Übergabedokument Projektarbeit WS24/25

Arbeitspaket: Versteifungsplatte für Boilerdeckel (Teilenummer 211)

Arbeitspaket: Brühgruppenabdeckung (Teilenummer 63 und 64)

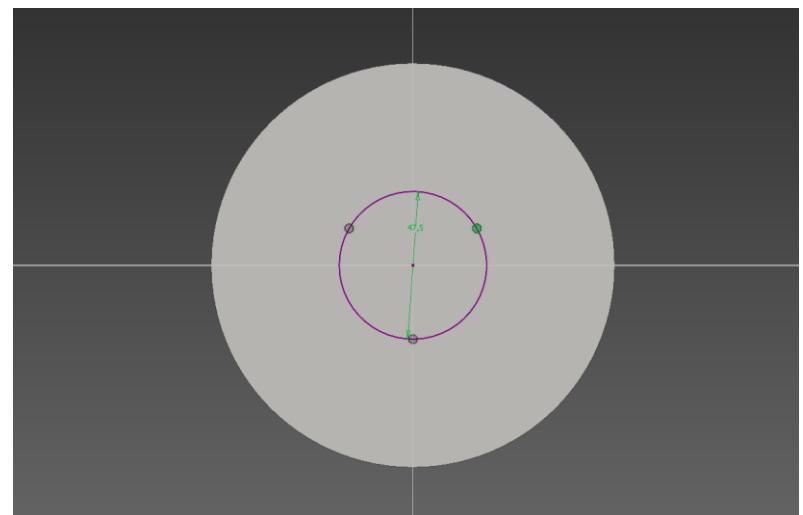
Die Ausrichtung der Versteifungsplatte (211) mit dem Boilerdeckel (5) erfolgt über 3 Zylinderstifte. Die Konstruktion der Versteifungsplatte hatte sich an dem im Wiki verfügbaren CAD-Modell des Boilerdeckels (5) orientiert. Der Durchmesser des Kreises, auf welchem die Zylinderstifte angeordnet sind, beträgt im CAD-Modell des Boilerdeckels (5), sowie im CAD-Modell der Versteifungsplatte (211) 47,5 mm. Im Prototypenbau ist nun aufgefallen, dass es dort eine Differenz gibt und die Bauteile nicht zueinander passen.

Es ist zu überprüfen, wo das Problem liegt und die entsprechende Konstruktion anzupassen.

Verschraubungspunkte zwischen Brühgruppenabdeckung und Brühgruppenhalter

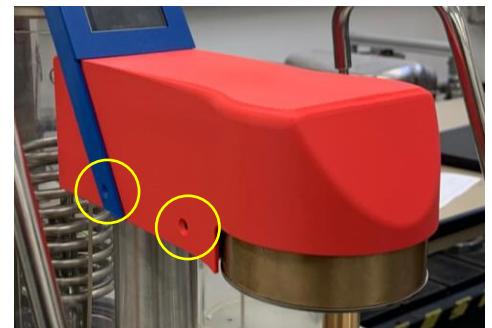
Die Schnittstelle zwischen der Brühgruppenabdeckung (63,64) und dem Brühgruppenhalter ist bereits festgelegt und in der Brühgruppenabdeckung durch die vier Bohrungen definiert. Es ist geplant die Abdeckung mit Senkkopf-Blechschräuben (259) zu befestigen. Dafür werden Bohrungen in Versteifungsblech (49) und Halblech (48) an entsprechender Stelle benötigt. Hierbei ist zu beachten, dass es Blechbiegeteile sind und vorher überprüft werden muss, ob es fertigungstechnisch unproblematisch ist an dieser Stelle eine Bohrung zu setzen. Der Lieferant des Blechbiegeteils ist Blexon (Lieferanten ID: 6)

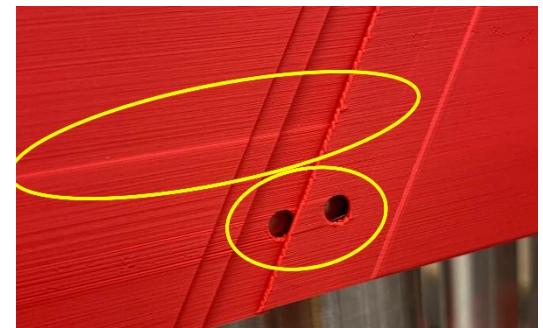
Beim 3D-Druck der Brühgruppenabdeckung entstehen an einigen Stellen unsaubere Oberflächen.

Es treten unsaubere Schichten auch an auf Höhe der Bohrungen, welche senkrecht zu Druckrichtung verlaufen, vor allem an den beiden, welche an der Überlappungsstelle in nur 1 mm dickem Material sitzen. Diese ziehen sich in dieser Schichthöhe über die gesamte Seite des Bauteils. Ebenfalls werden die Bohrungen wegen der geringen Wanddicke nicht sauber gedruckt, da sie nah am Rand des Bauteils liegen. Hier muss entweder die Überlappung umkonstruiert werden oder man nutzt den 3D-Druck lediglich zur Positionierung der Bohrung und das Teil wird dann entsprechend durch Bohren nachbearbeitet. Dies könnte als eine Art Körnung ein kleiner nicht durchgängiger Ausschnitt sein, so dass die Querschneide des Bohrers zentriert wird.

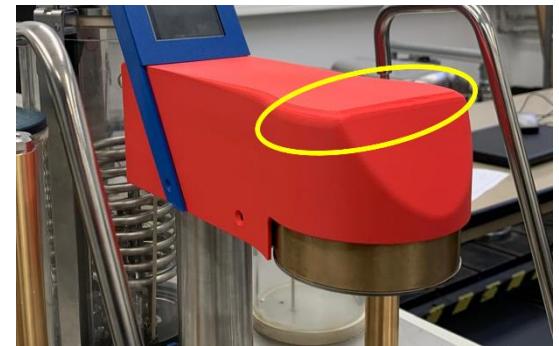
Eine weitere Unsauberkeit tritt an den Verrundungen der Oberkante auf. Hier könnte das Problem darin liegen, dass die Rundung direkt an der Kante ansetzt, der 3D-Drucker die erste Schicht aber immer etwas höher ausprägt. So entsteht ein kleiner Absatz. Konstruktiv wäre eine Lösungsidee, dass man ein kleines „Plateau“ auf der Oberseite konstruiert, damit dieser Absatz vermieden werden kann. Dies sollte dann im 3D-Druck getestet werden.

Eine weitere Idee wäre es die Verrundung so auszustalten, dass die Rundung nicht mit einem konstanten Radius ausgeführt wird, sondern so, dass es einen weicheren Übergang an der Kante gibt und der Drucker einen geringeren Überhang drucken muss.
